改善箇所説明図

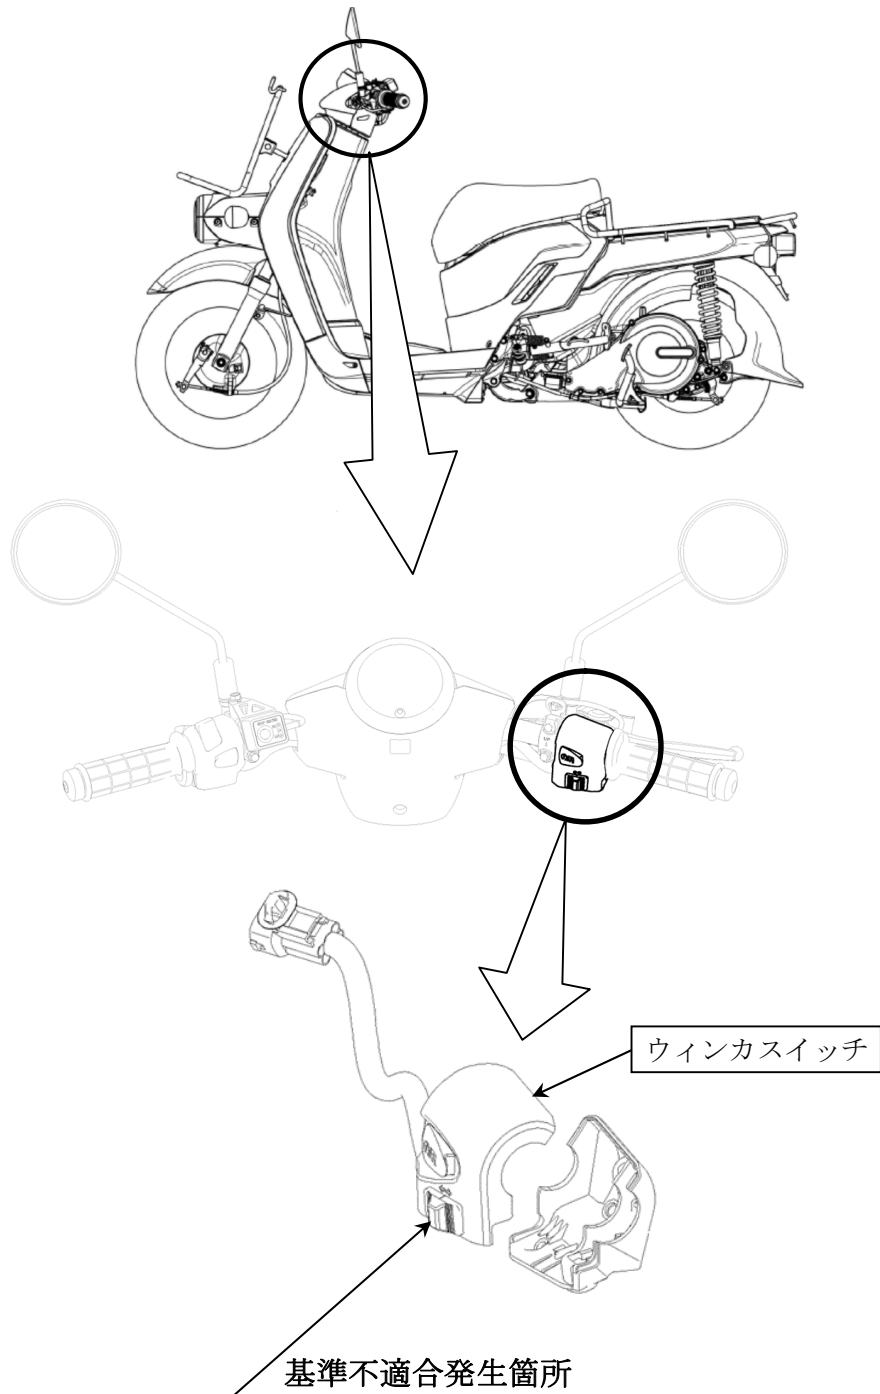
方向指示器において、ウィンカスイッチ接点の製造管理が不適切なため、ウィンカスイッチ操作時にアーク放電が発生することがある。そのため、固定接点の金属粉の堆積により、接点間が導通し、発熱することで固定接点を保持する接点ベースが溶損して、最悪の場合、導通不良となり、方向指示器が作動しなくなるおそれがある。

全車両、ウィンカスイッチを良品に交換する。

識別：車台番号打刻部付近に白色の識別ラベルを貼付する。
